改善箇所説明図

不具合の内容

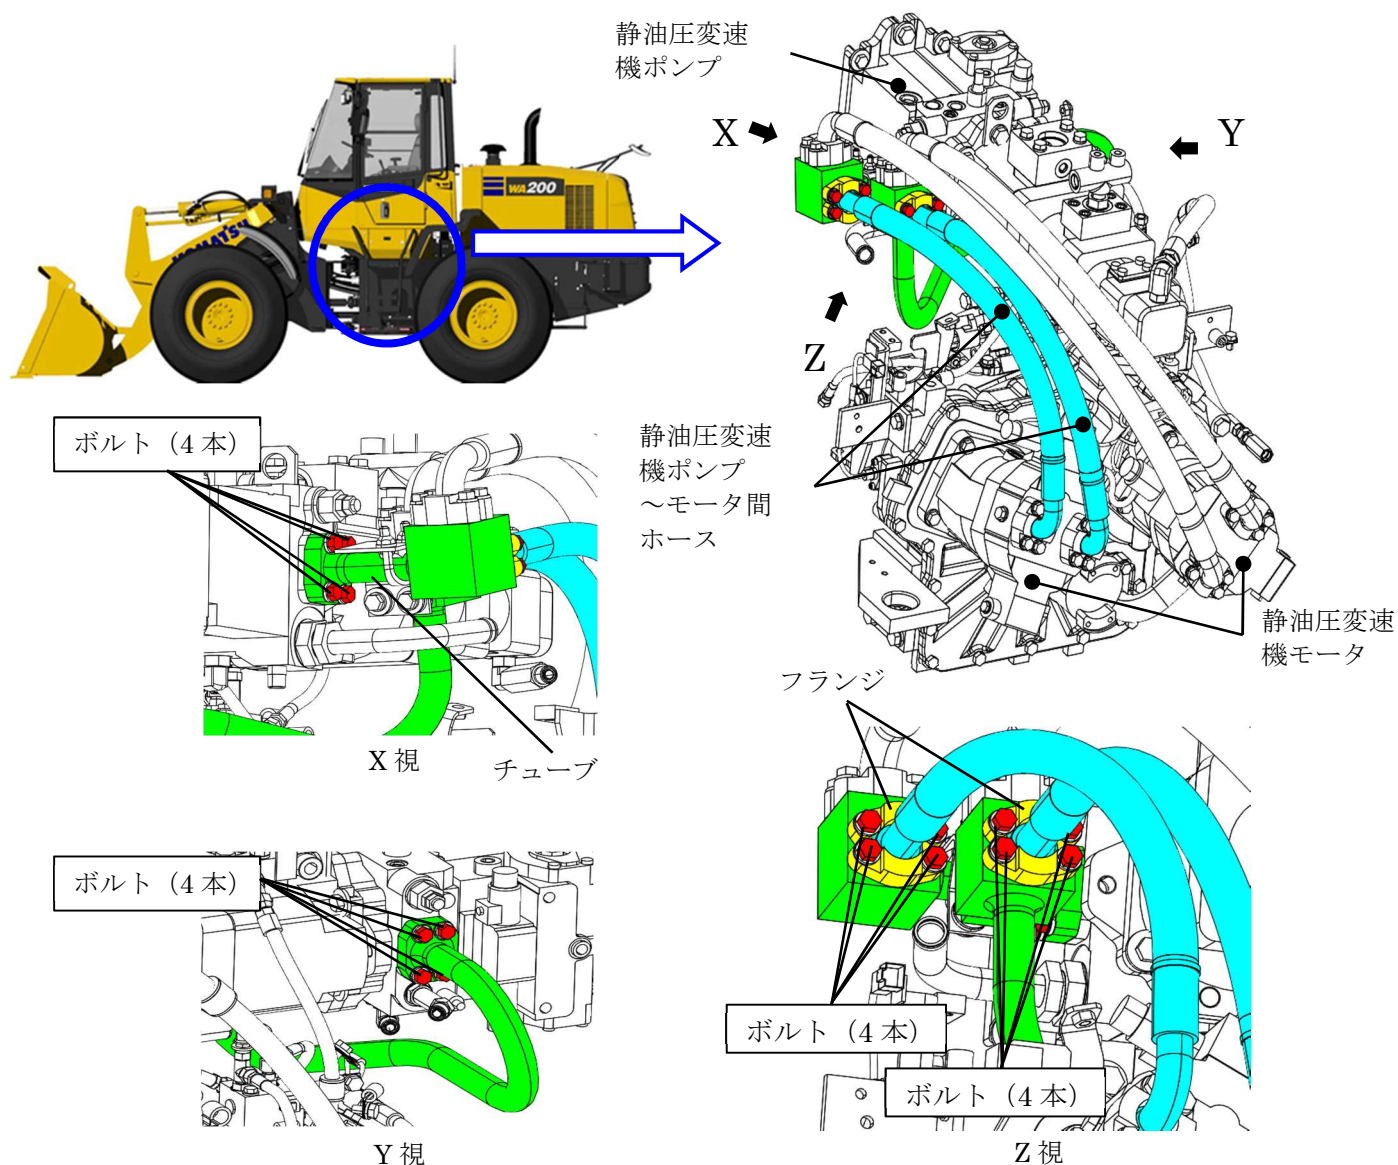
注: 交換部品を示す。

ショベル・ローダの静油圧変速機において、油圧ホースおよび油圧配管を固定するフランジボルトの強度が不足しているため、ボルトが伸びて軸力が低下しているものがある。そのため、そのままの状態で使用を続けると、稼働時の振動によりボルトが緩み、オイルが漏れ、最悪の場合、油圧ホース等が外れて走行不能となるおそれがある。

静油圧変速機ポンプ
～モータ間ホース

白ペイントを
塗布する。

全車両、フランジ固定用ボルトを、良品に交換する。

識別：静油圧変速機モータに白ペイントを塗布する。
